**AVIS RELATIF À LA PROTECTION
CONTRE LES EVENTUELS EFFETS NOCIFS ET NUISANCES
PROVOQUÉS PAR LES RAYONNEMENTS NON IONISANTS
GÉNÉRÉS PAR DES ANTENNES ÉMETTRICES STATIONNAIRES**

Commune : LIEGE - Exploitant : PROXIMUS

Référence exploitant : 41GRE_00

Rapport n° 2908 / 2023

Figure 1 : Vue en plan des lieux de séjour et des points de contrôle

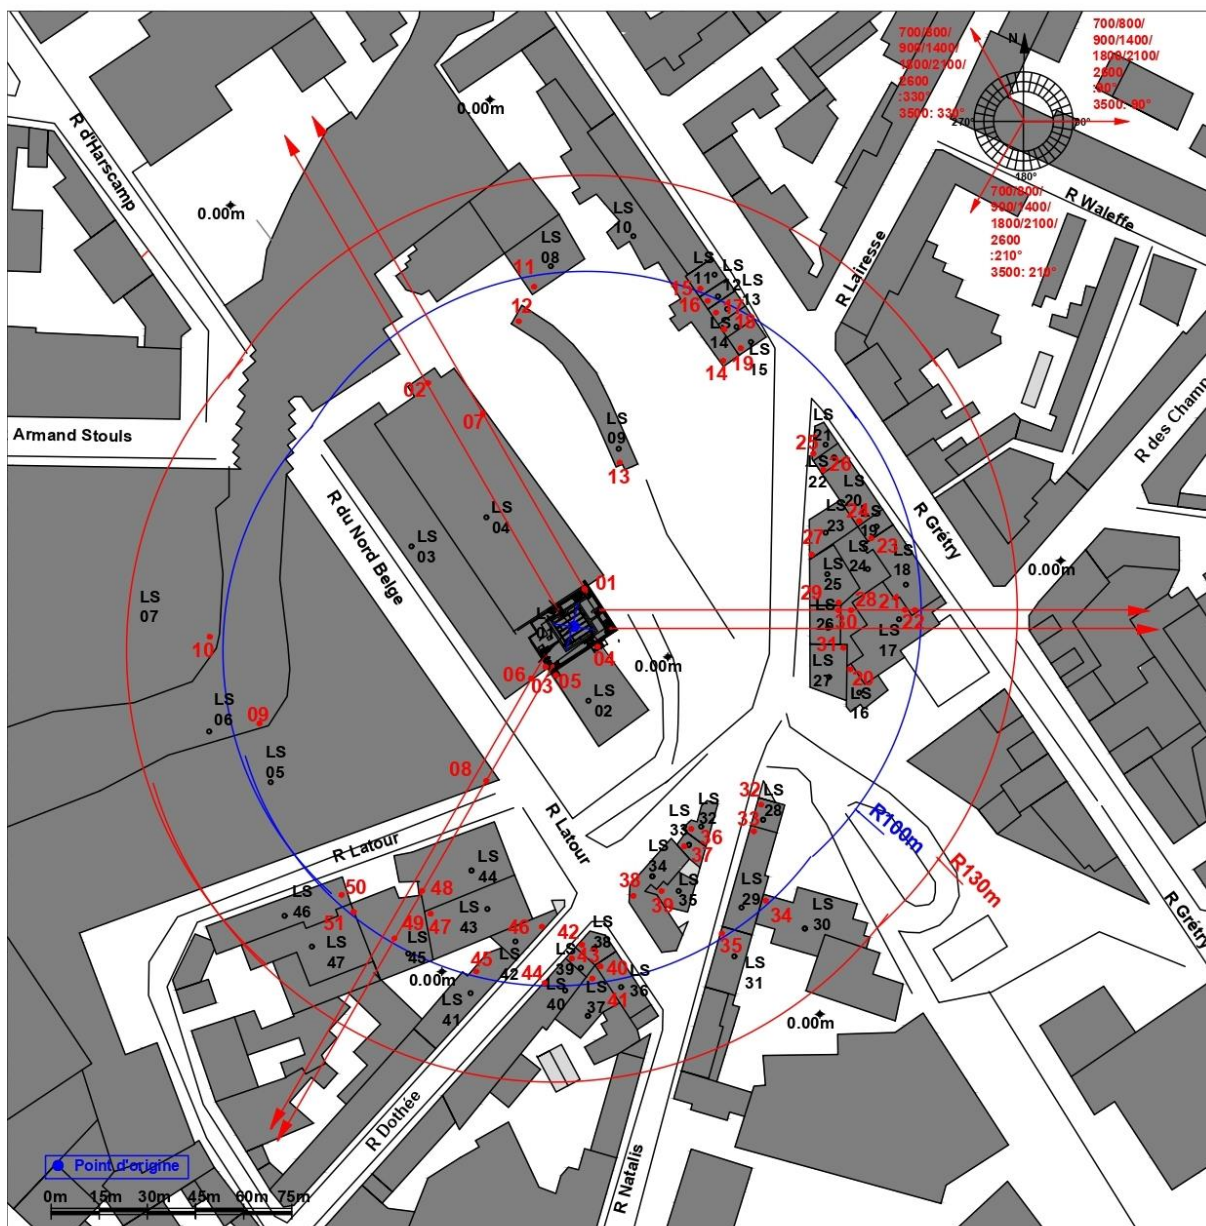
N° point de contrôle	LS	Atténuation (dB)	Indice d'exposition relatif à la limite par installation IE_i
2	LS04	10,0	0,045
22	LS18	3,0	0,021
23	LS19	3,0	0,021
18	LS14	3,0	0,021
11	LS08	3,0	0,017
7	LS04	10,0	0,016
50	LS46	3,0	0,014
45	LS41	3,0	0,014
1	LS01	10,0	0,014
24	LS20	3,0	0,012
5	LS02	10,0	0,011
44	LS40	3,0	0,011
49	LS45	3,0	0,011
15	LS11	3,0	0,011
19	LS15	3,0	0,010
29	LS25	3,0	0,010
42	LS38	3,0	0,010
30	LS26	3,0	0,009
31	LS27	3,0	0,009
28	LS24	3,0	0,008
27	LS23	3,0	0,008
20	LS16	3,0	0,008
48	LS44	3,0	0,007
40	LS36	3,0	0,007
10	LS07	3,0	0,007
51	LS47	3,0	0,007
25	LS21	3,0	0,006
47	LS43	3,0	0,006
8	LS05	3,0	0,006
16	LS12	3,0	0,006
21	LS17	3,0	0,006
12	LS09	3,0	0,006
35	LS31	3,0	0,005
46	LS42	3,0	0,005
9	LS06	3,0	0,005

En ce qui concerne les antennes de l'installation mentionnées dans le tableau 1, la distance maximale à laquelle la limite pourrait être atteinte, à l'extérieur, est égale à 91,2 m. S'il n'y a pas de LS à une distance inférieure, les antennes respectent forcément la limite d'immission.

Dans le cas des LS situés à l'intérieur des bâtiments, une atténuation d'obstacle est prise en compte et il en résulte que la distance maximale à laquelle la limite pourrait être atteinte se réduit à 64,6 m.

Figure 2 : Vue en plan des installations d'antennes dans un rayon de 300 mètres autour de l'installation faisant l'objet de la demande d'avis

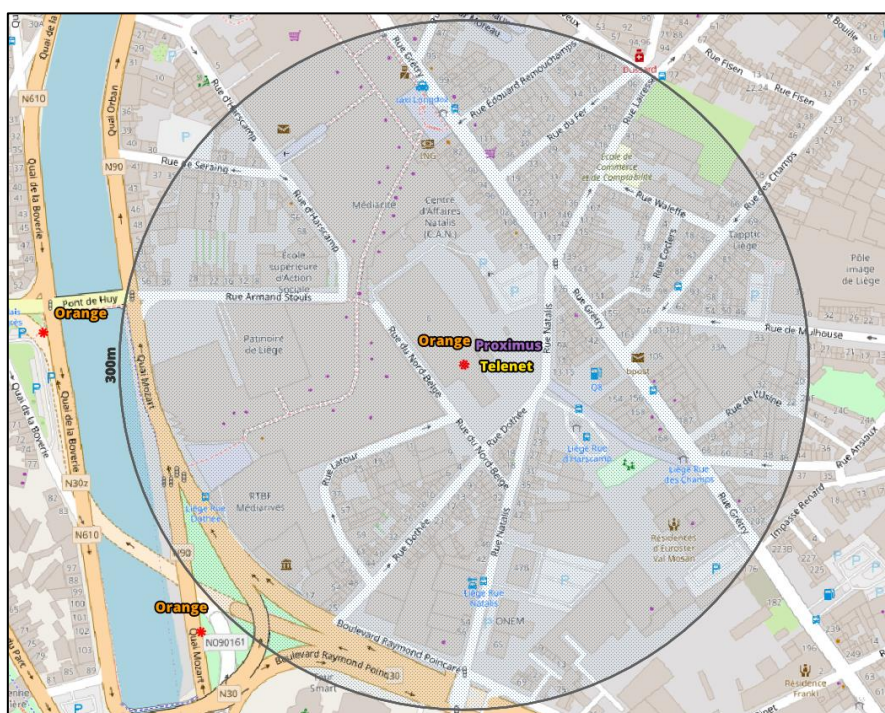
Compte tenu du nombre d'installations localisées dans la figure 2, il apparaît que l'intensité du rayonnement électromagnétique généré, dans les lieux de séjour situés à proximité de l'installation référencée dans le paragraphe 2, par l'ensemble des antennes émettrices stationnaires de l'ensemble des exploitants du même site d'antennes émettrices stationnaires respecte la limite fixée à l'article 4, § 2 du décret.
